„Modernizace traťového úseku Hradec Králové (mimo) - Týniště nad Orlicí (mimo)” – INFRASTRUKTURA

Vysvětlení, změny a doplnění zadávací dokumentace č. 9

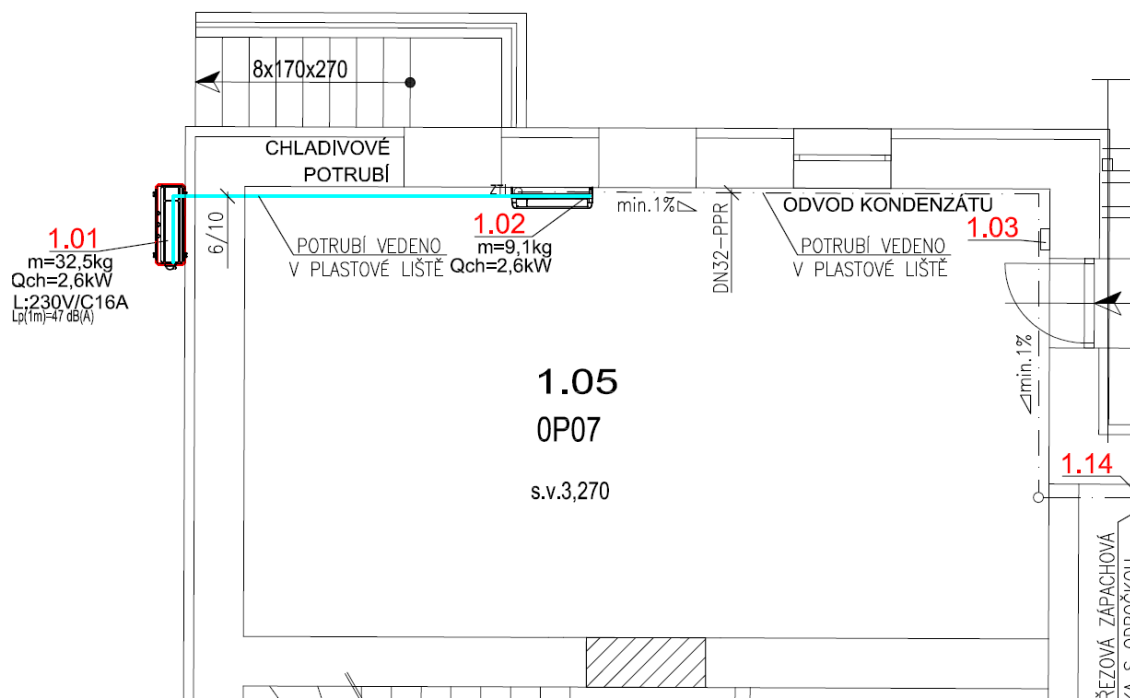
V situačních výkresech části B08-2 jsme nedohledali výkres se staničením km cca. 31 až cca. Km 31,5. Doplní zadavatel přílohu části výkresu?

Výkres v km 31 až 31,5 je doplněn do přílohy B.8.2.002.
